ACTA No. 16

1. Se presenta a la mesa de trabajo del 9 de abril del 2024 por parte de la consultoría del proyecto **1-2021-199 CONSTRUCCION DEL PLAN MAESTRO DE ACUEDUCTO Y ALCANTARILLADO PLUVIAL Y SANITARIO FASE 1 PARA EL MUNICIPIO DE BRICEÑO-BOYACA**, el ingeniero Diego Rodríguez, coordinador de proyectos de la consultoría. Por parte del ministerio se el ingeniero Jesús Castro, evaluador del

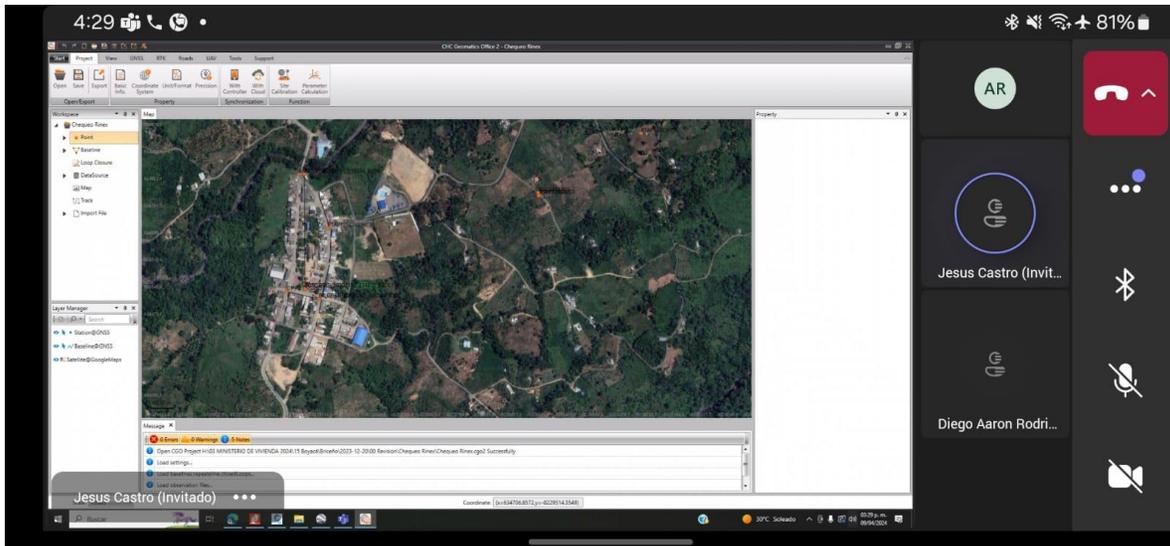
10. Finalmente, el Ingeniero Alvaro Corcho pregunta por la subsanación del componente hidráulico, ya que de acuerdo con los compromisos de la reunión anterior, con el fin de dar celeridad a la evaluación del componente predial, y teniendo en cuenta que el predio pendiente por legalizar tiene una falsa tradición y se puede considerar un predio baldío, el cual se encuentra ocupado por dos viviendas, se realizó el ajuste del trazado del alcantarillado para no afectarlo, y este cambio de dirección resultó en un nuevo pozo, al realizar la revisión de esta información presentada a mediados del mes de marzo, se pudo notar que a lo largo de los documentos, anexos y planos del sistema de alcantarillado solo un (1) plano fue ajustado con la nueva información.

- 11.El Ingeniero Diego Rodríguez menciona que esto se terminó de ajusta y que será enviado el mismo 9 de abril, para que se pueda realizar la revisión, y enviar los últimos documentos prediales al abogado Omar Bermeo, quien realiza la verificación del componente predial.
- 12.La reunión finaliza a las 4:01 p.m.
